**新型SPC石塑地板环保深加工建设项目二期变更方案**  
**(变更前后对比图)**

| 工程名称          | 新型SPC石塑地板环保深加工建设项目二期 | 项目名称     | 新型SPC石塑地板环保深加工建设项目二期         |

## 新型SPC石塑地板环保深加工建设项目方案调整说明

新型SPC石塑地板环保深加工建设项目修改设计效果图、总平面图、平面方案，具体如下：

鸟瞰图

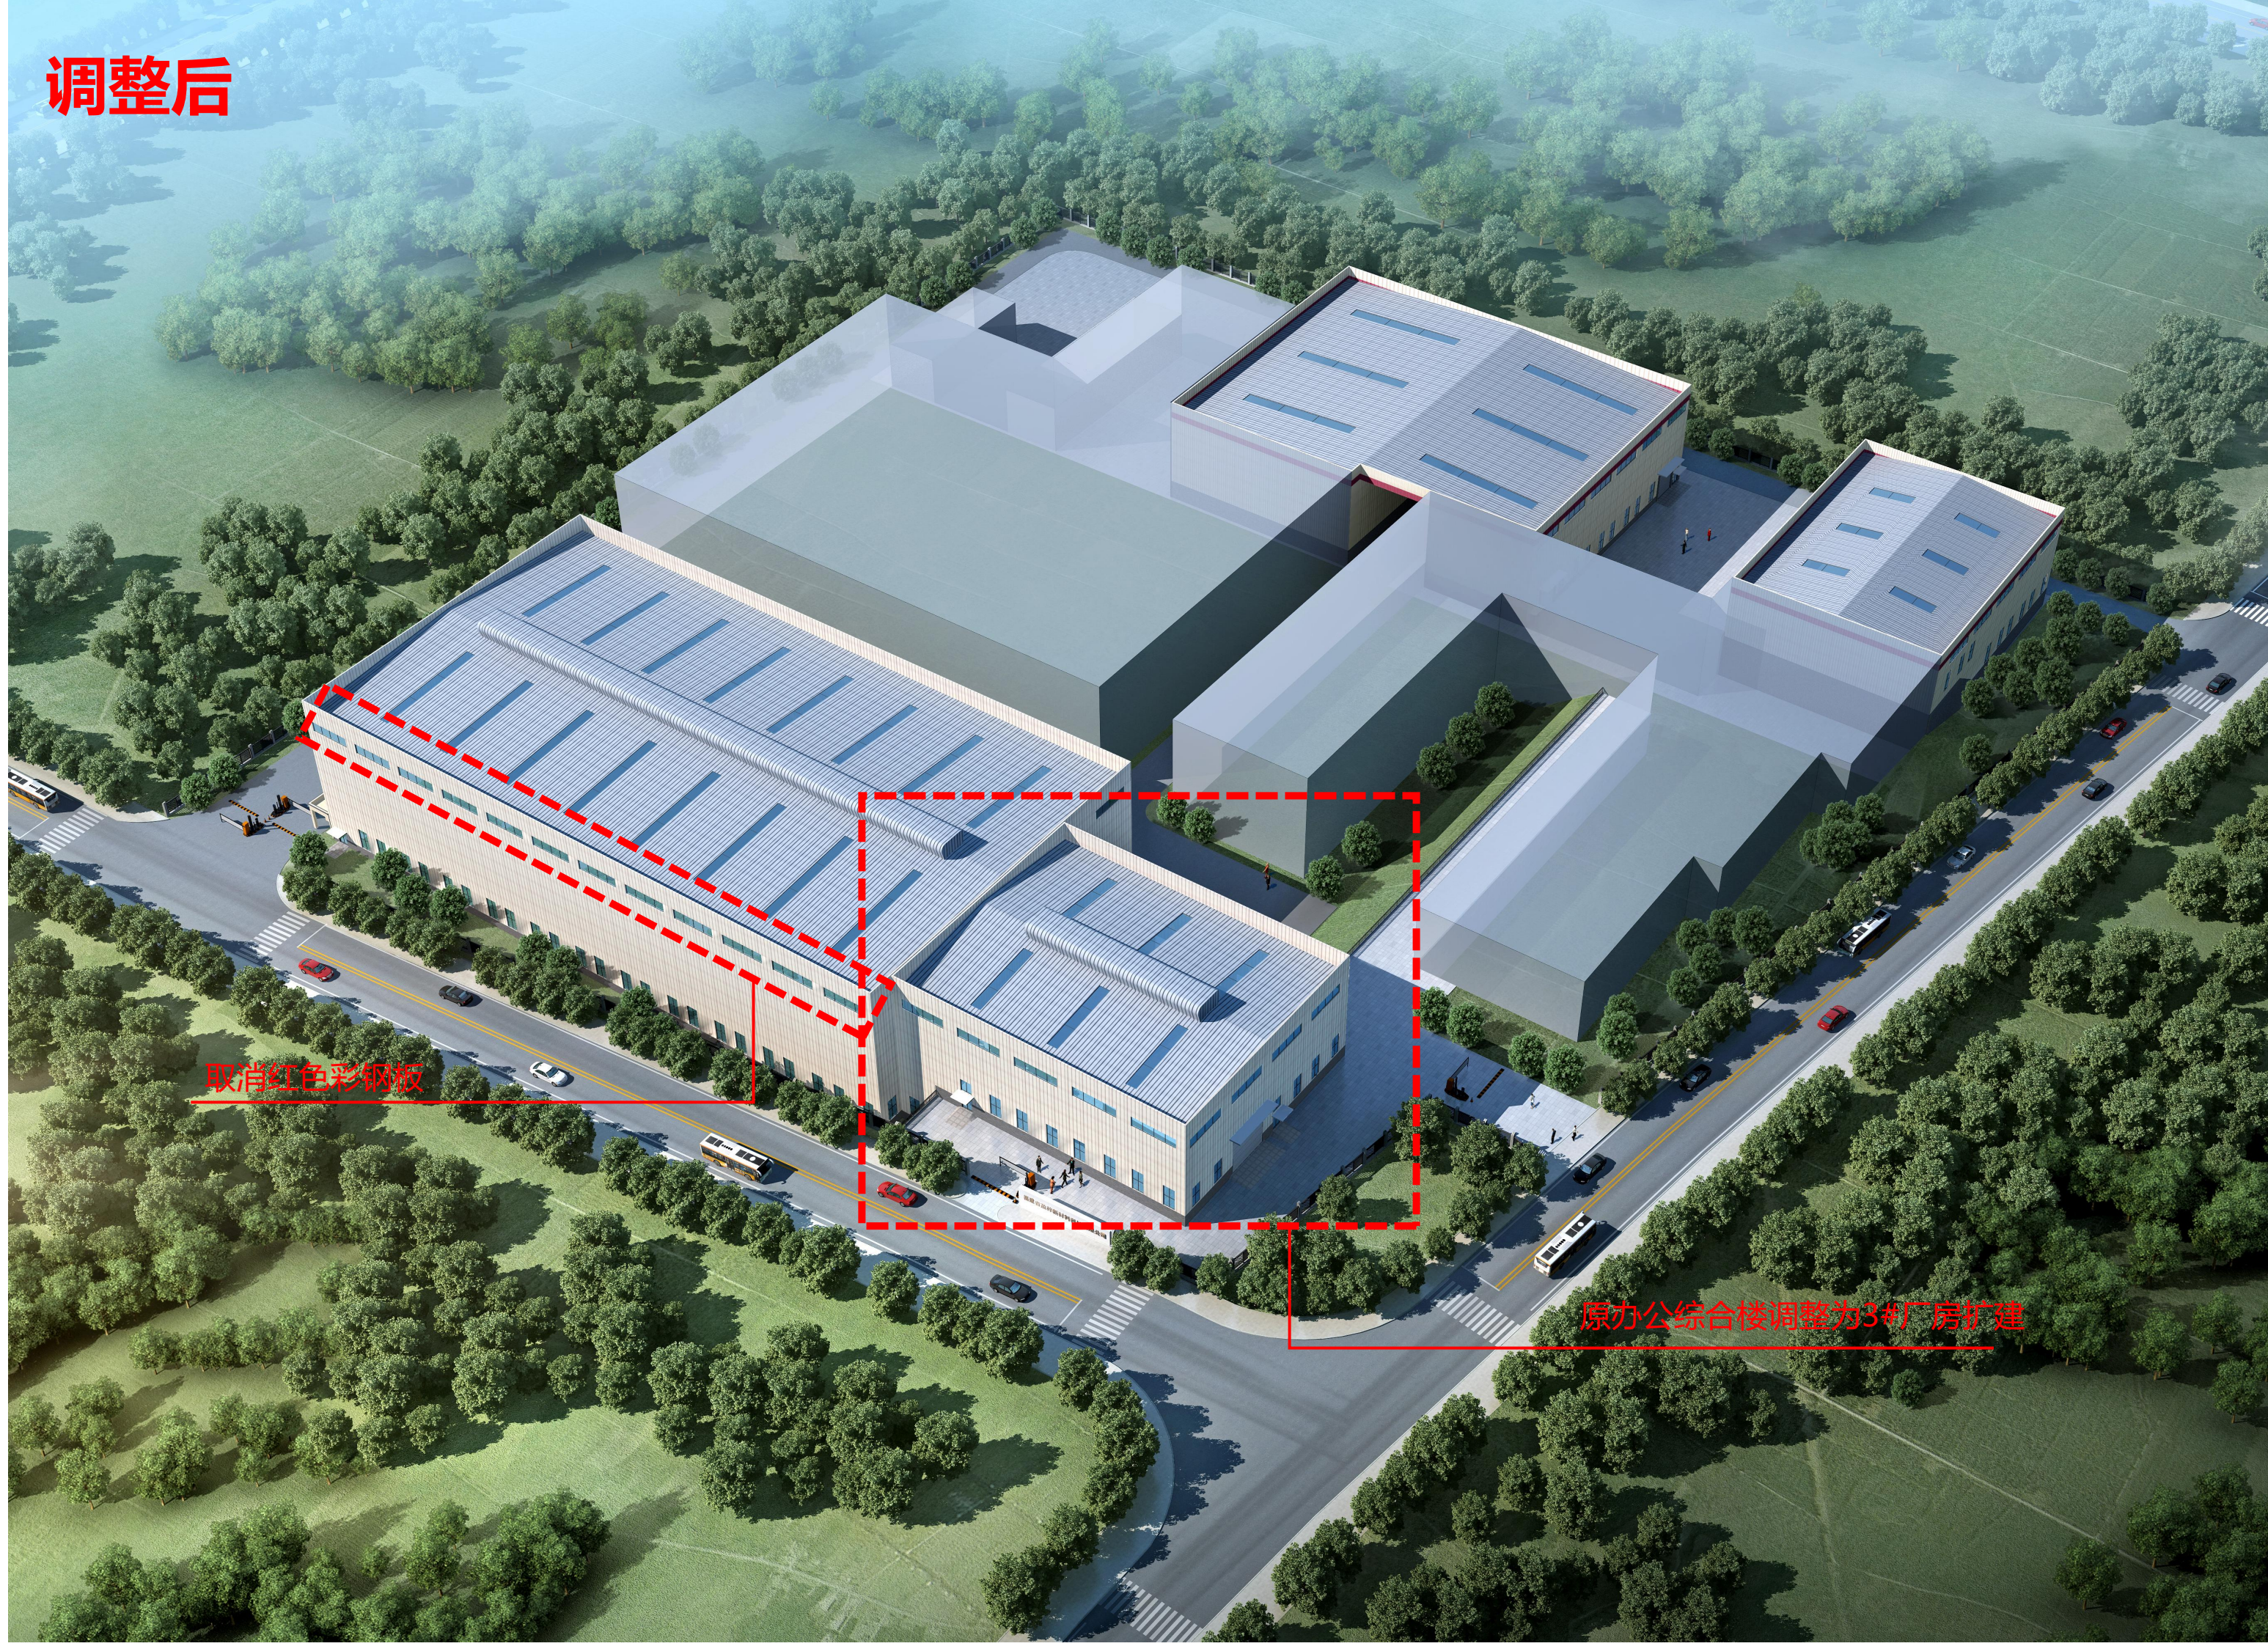
- 1、办公综合楼取消，调整成一栋单层厂房与原3#厂房连接（变更原因：根据企业发展实际需求功能调整）。
- 2、3#厂房建筑外立面中上部的暗红色彩钢板取消，改为米黄色彩钢板一体上去（变更原因：根据墙身节点优化）。

取消红色彩钢板

原办公综合楼调整为3#厂房扩建

# 总平面调整后

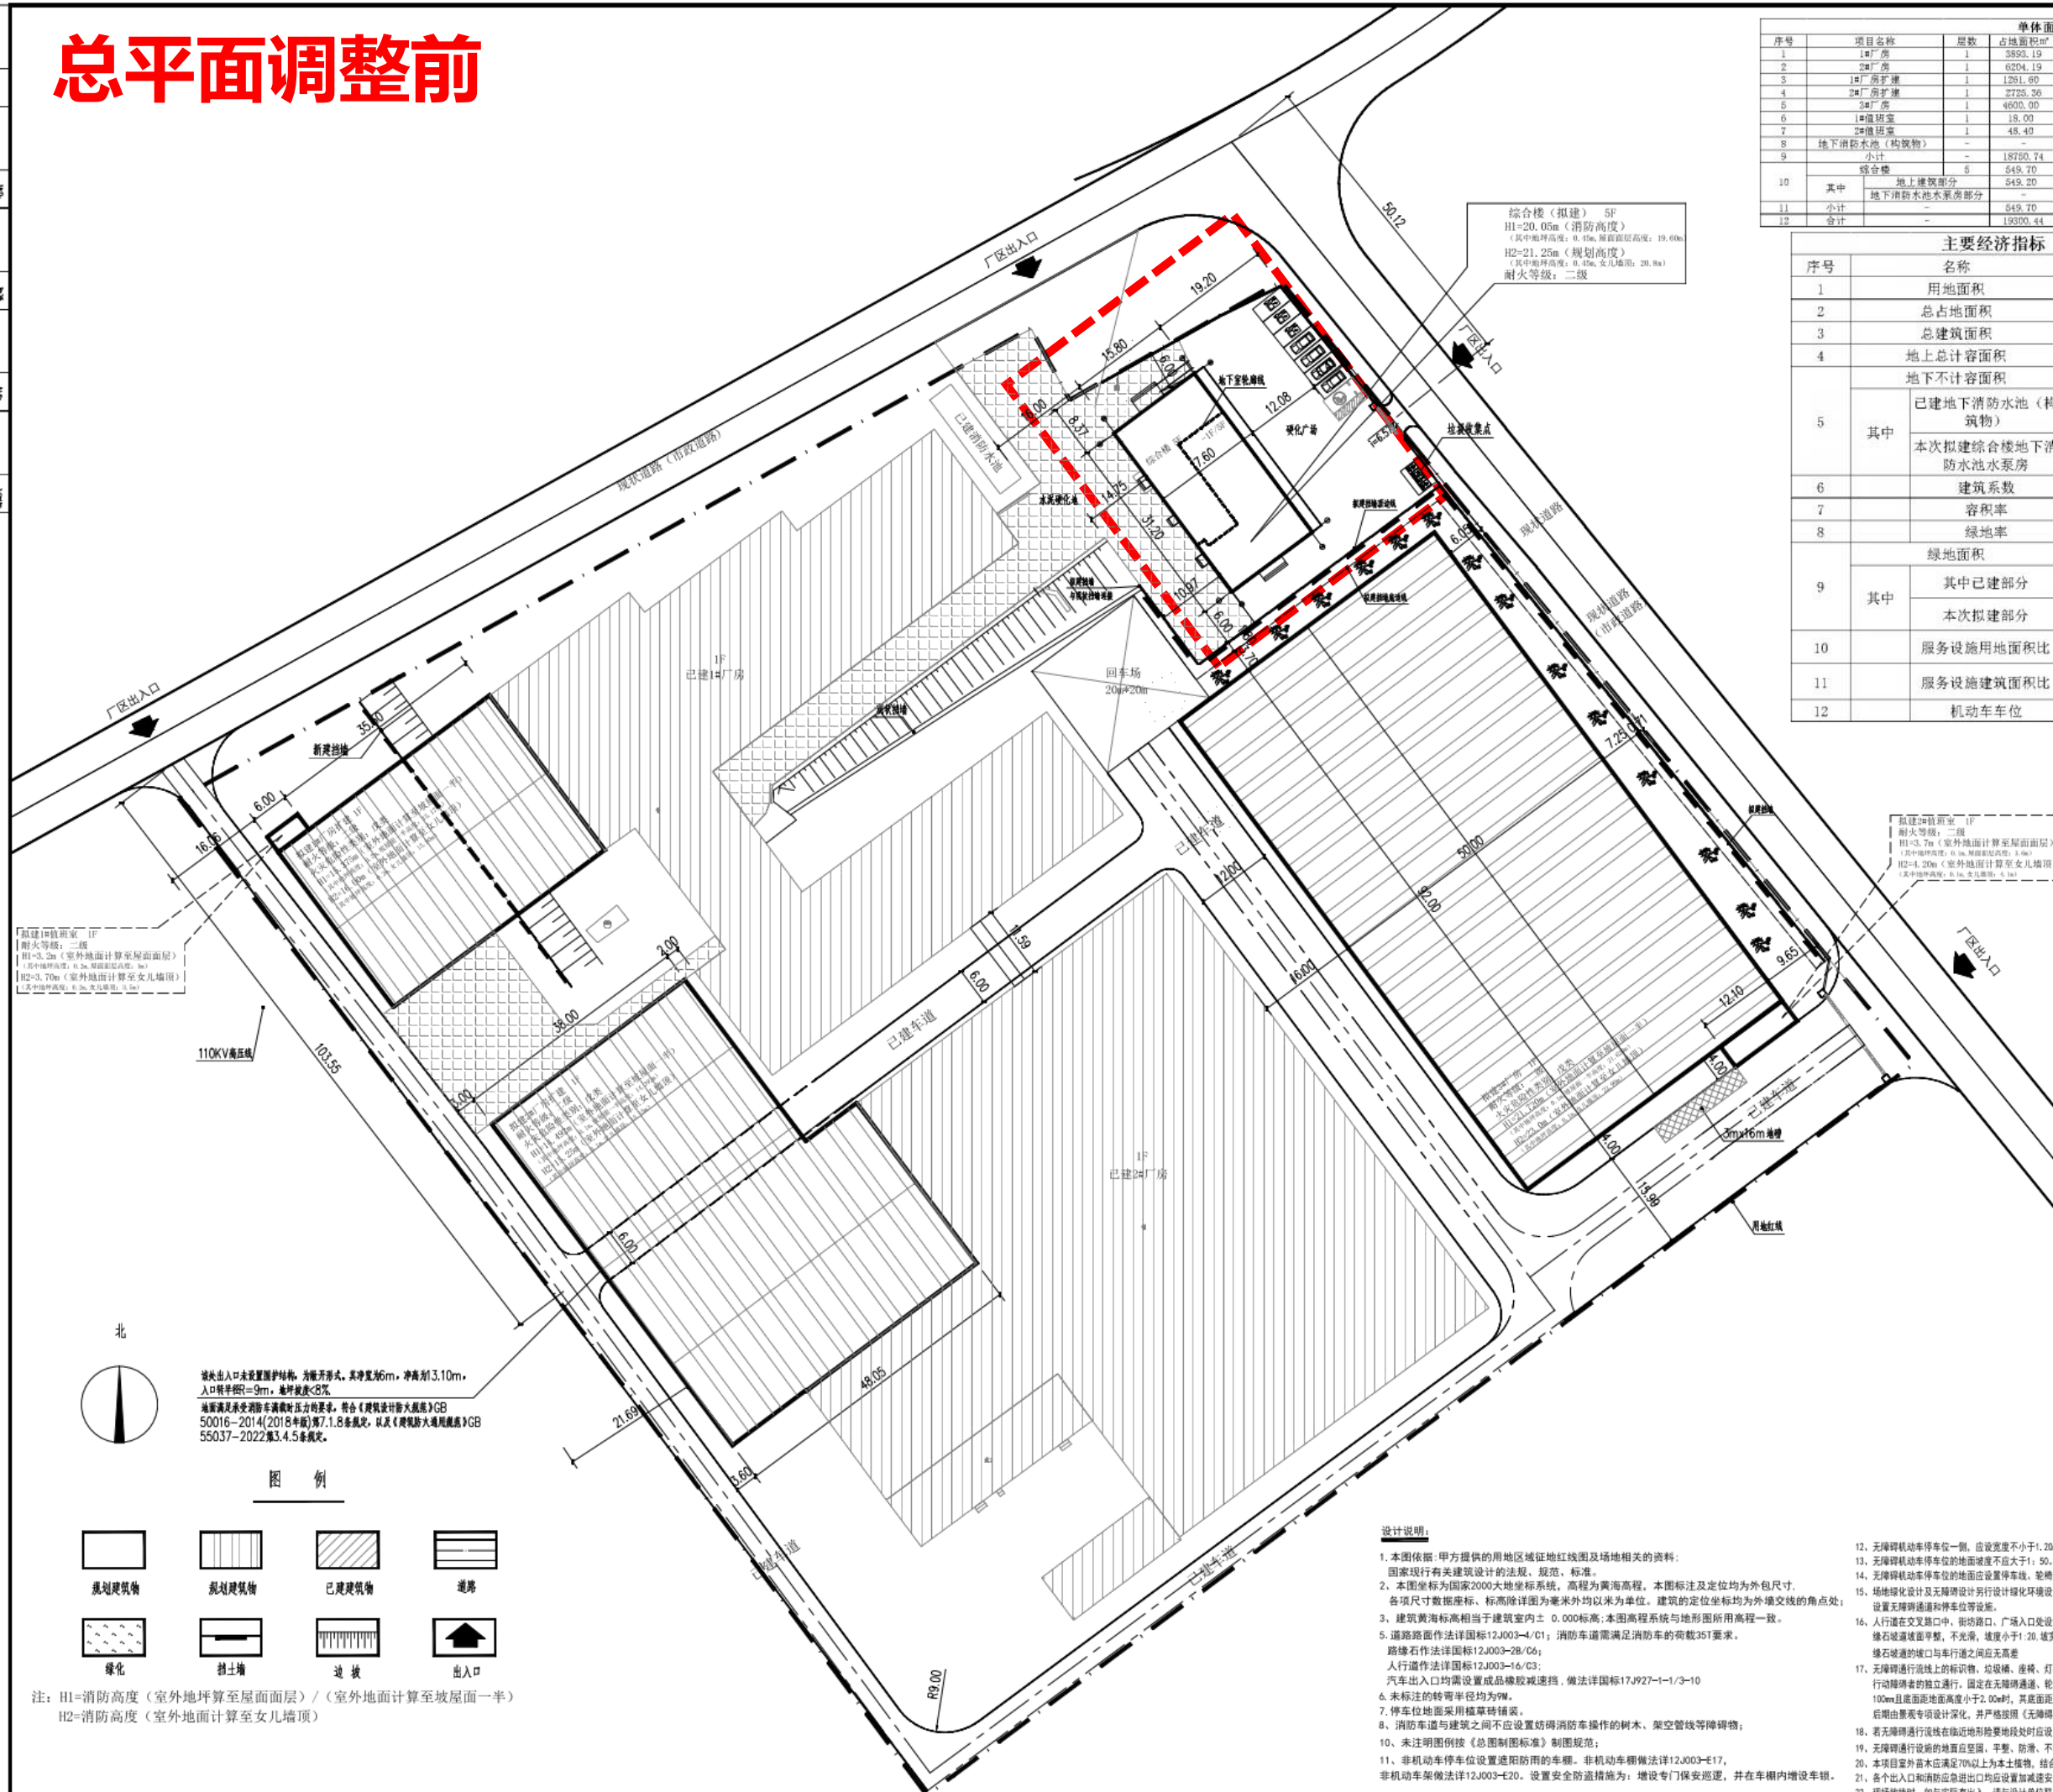
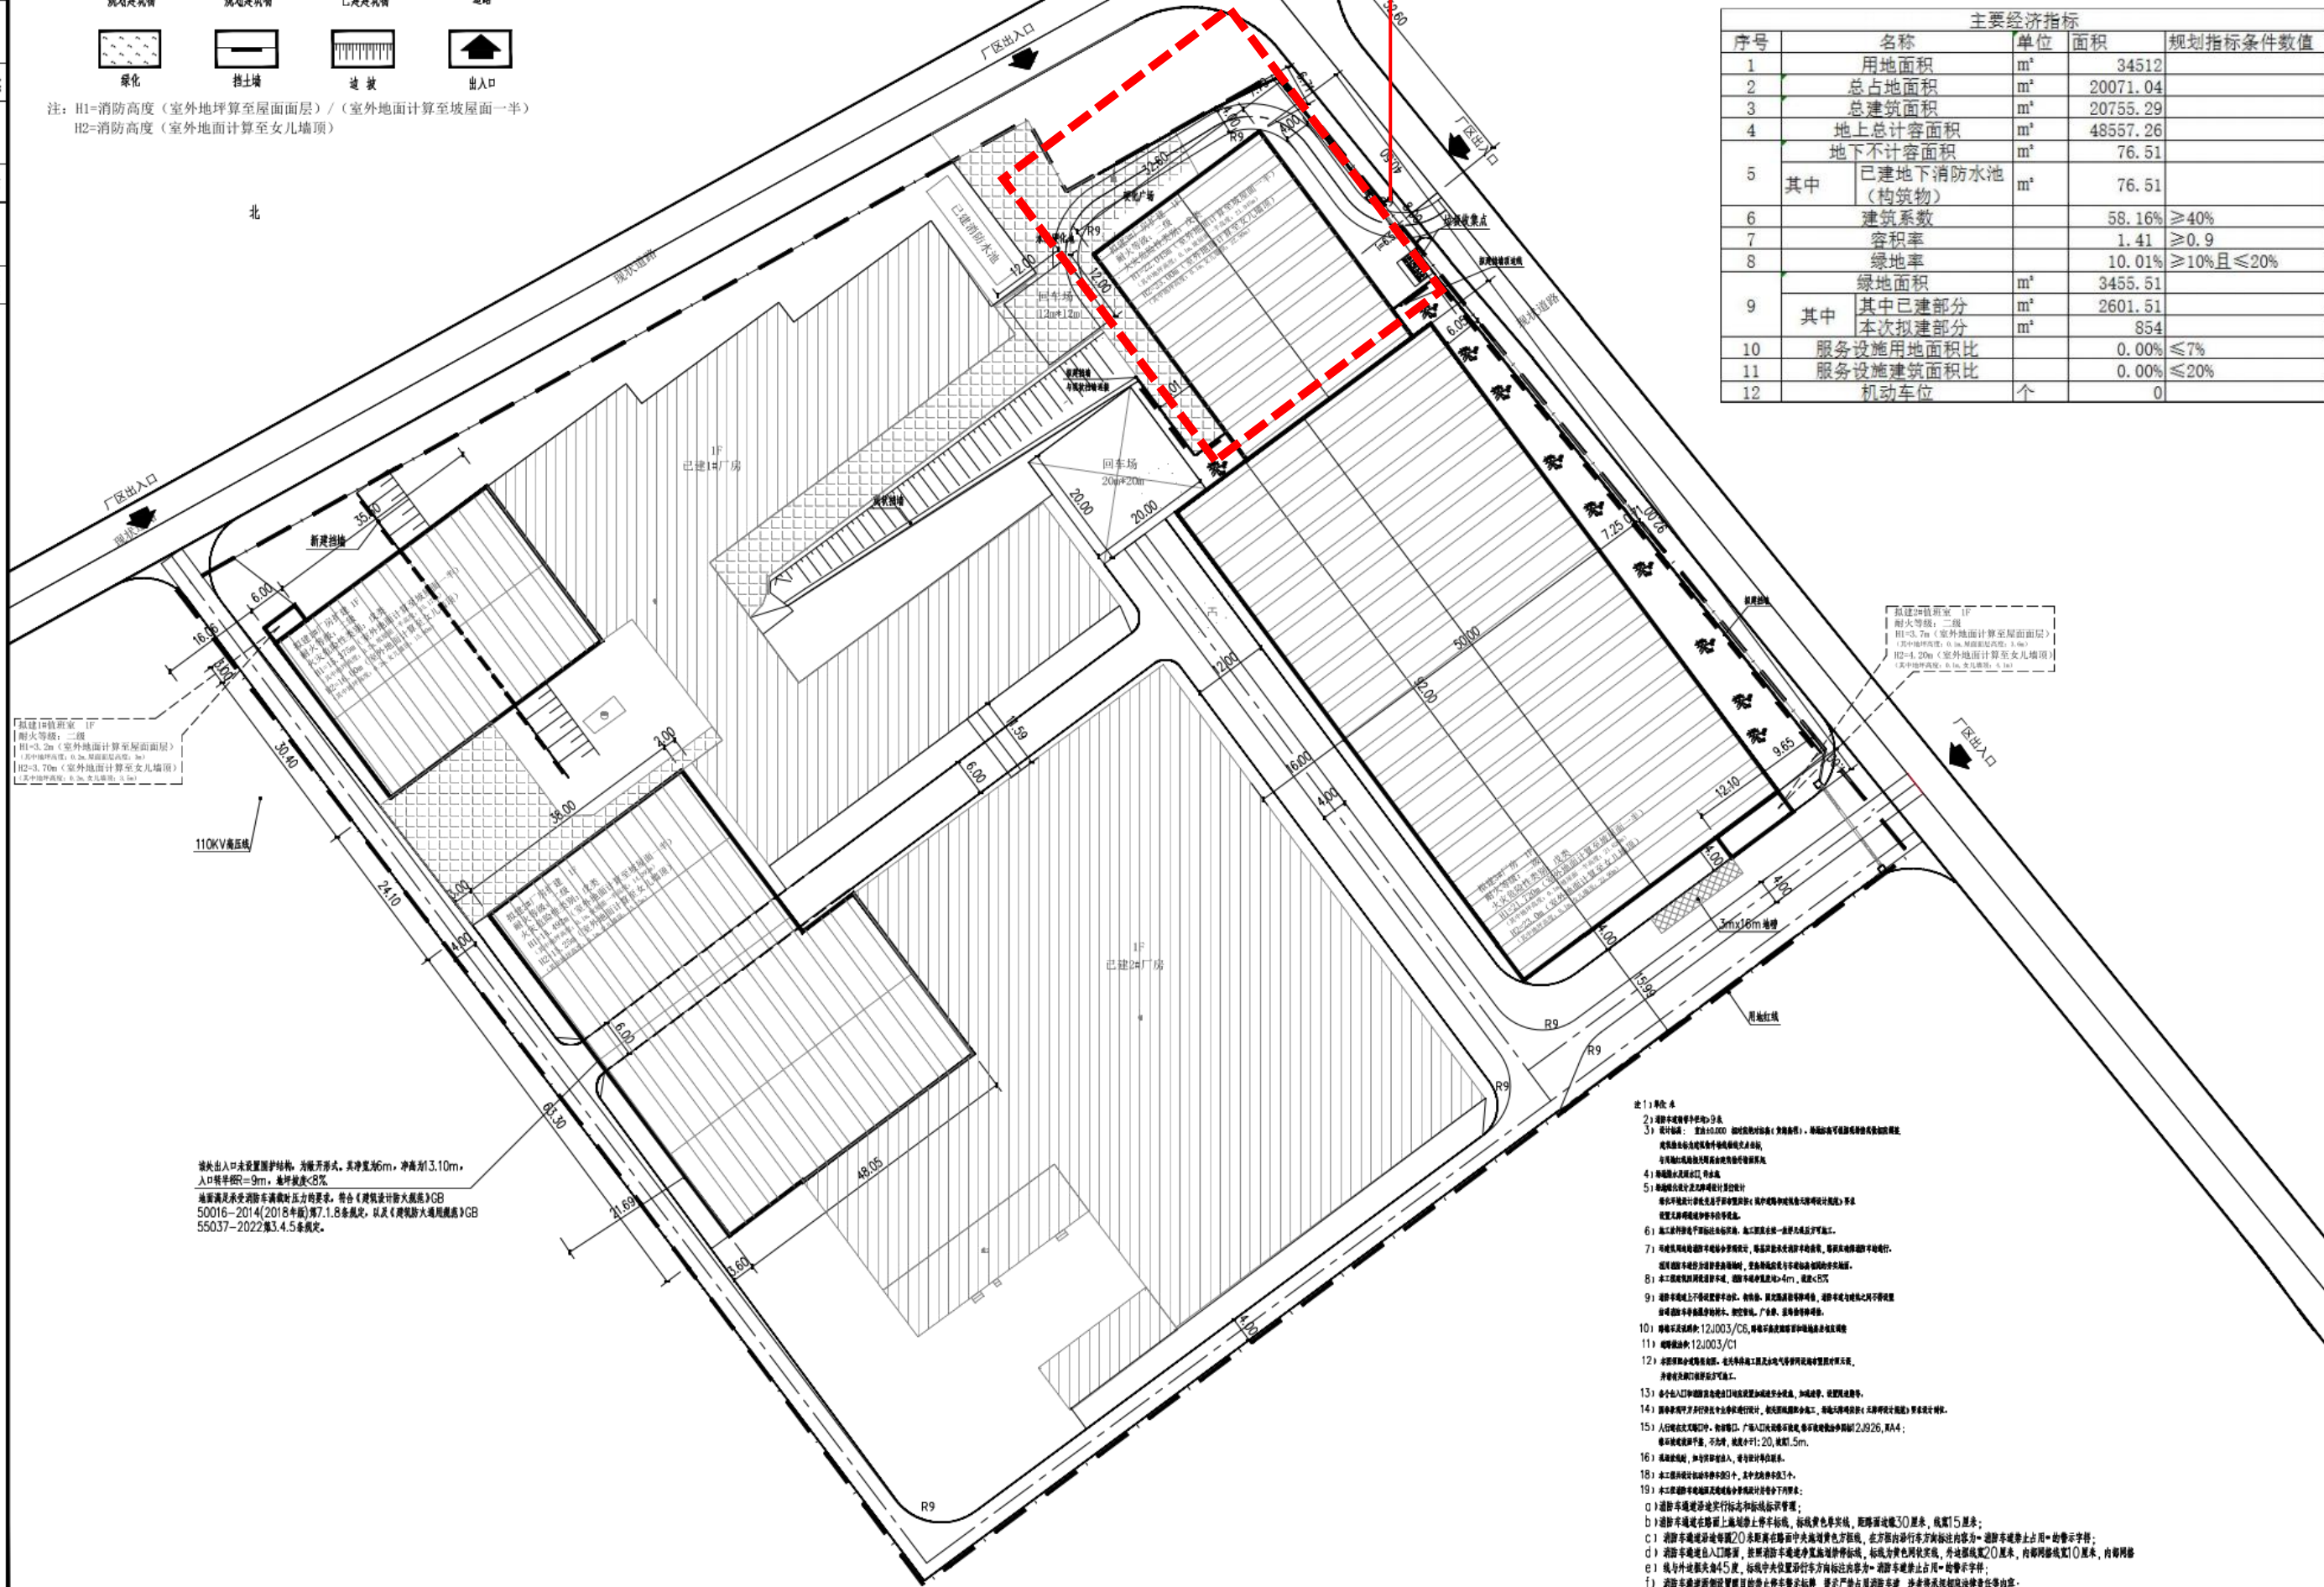
- 1、办公综合楼取消，调整成一栋单层厂房与原3#厂房连接（变更原因：根据企业发展实际需求功能调整）。
- 2、车行道优化调整（变更原因：根据使用功能调整）。
- 3、部分标高调整、详调整后总平面（变更原因：根据场地现状调整）。
- 4、技术经济指标表变更（变更原因：因使用功能优化，指标相对调整）：
  - （1）总建筑面积由原来21975.64m<sup>2</sup>调整为20755.29m<sup>2</sup>；
  - （2）总计容建筑面积由原来43712.61m<sup>2</sup>调整为48557.26m<sup>2</sup>；
  - （3）容积率由原来1.27调整为1.41；
  - （4）建筑占地面积由19300.44m<sup>2</sup>调整为20071.04m<sup>2</sup>；
  - （5）建筑系数由原来55.92%调整为58.16%；

原办公综合楼调整为3#厂房扩建
